CONS. BONIFICA RENANA

OGGETTO: Adozione del Piano Urbanistico attuativo di iniziativa privata relativa all'Ambito 9A in variante al POC vigente, ai sensi dell'art. 35 della L.R. 20/2000.

Richiesta di Parere di competenza.

OGGETTO: Adozione del Piano Urbanistico Attuativo di iniziativa privata relativa all'ambito 9A in variante al POC vigente, ai sensi dell'Art. 35 della L.R. 20/2000 - Parere in merito al rischio di alluvione

Illustrazione 3

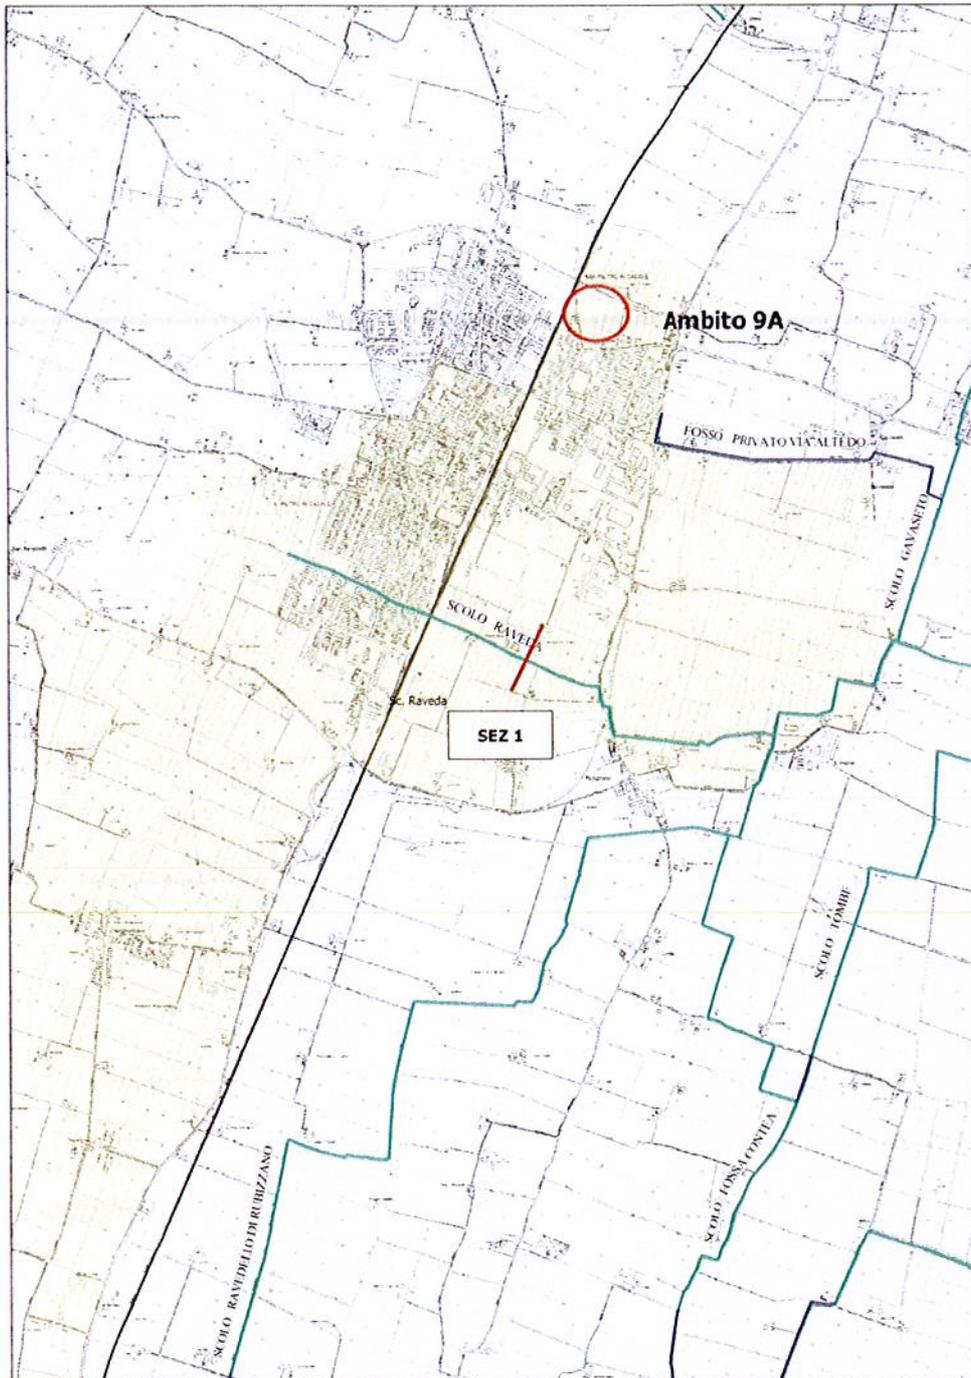
- la zona di intervento, è ubicata in sinistra idraulica dello Scolo Raveda;
- la zona di intervento non è stata interessata da allagamenti in passato;
- il bacino scolante alla sezione di chiusura indicata nell’illustrazione 3, risulta essere di circa 6,5 Km² in riferimento alla sezione 1 e comunque l’area di intervento si trova a circa 1,5 km dalla stessa;
- nell’illustrazione 4 è riportata la sezione trasversale del canale in corrispondenza della sezione di riferimento 1. Essendo un rilievo datata si consiglia una verifica della situazione in loco;
- la curva di possibilità pluviometrica (“Aggiornamento sulla base dei dati al 2005 dell’Indagine statistica sulle piogge intense nel comprensorio della Bonifica Renana”, Dicembre 2005, a cura di Progea s.r.l.) relativa alla zona 1 - Sinistra Idice:

Tutto ciò premesso, con la presente si esprime parere favorevole a condizione di redigere una relazione per valutare il rischio da alluvione e le relative misure per contenerne l'incremento: sulla scorta delle informazioni fornite e se necessario di una analisi altimetrica della zona circostante l'intervento. Le misure potranno prendere in considerazione la realizzare dell'intervento ad una quota superiore al ciglio del canale nell'intorno della sezione 1 di almeno 50 cm o di presentare altre soluzioni qualora le valutazioni ne individuino l'esigenza.

Visto la Vs comunicazione del 03/07/2019 in merito al rischio alluvioni nel comune di San Pietro in Casale relativo all'Ambito 9A in variante al POC Vigente, con la presente, a seguito delle rilevazioni altimetriche eseguite secondo le Vs indicazioni nei punti da Voi indicati sez. 1 (planimetria A allegata) sono a comunicarVi quanto segue:

- a) La quota dei cigli dello scolo sono a quota - 0,25 m. - + 0,04 m. - vedi allegato B sezione;
- b) La quota media del terreno dell'Ambito 9A è pari a + 0,98 m. - Allegato C;
- c) La differenza fra la quota minima del ciglio del canale e l'area in oggetto è di + 1,23 m. / + 0,94 m.;
- d) Le quote si riferiscono allo stesso punto 0,00, rilevato con strumentazione G.P.S..

Da quanto sopra si ritiene che non sussistono i presupposti di un'eventuale alluvione dell'area in parola in quanto si supera abbondantemente il franco minimo di cm 50.
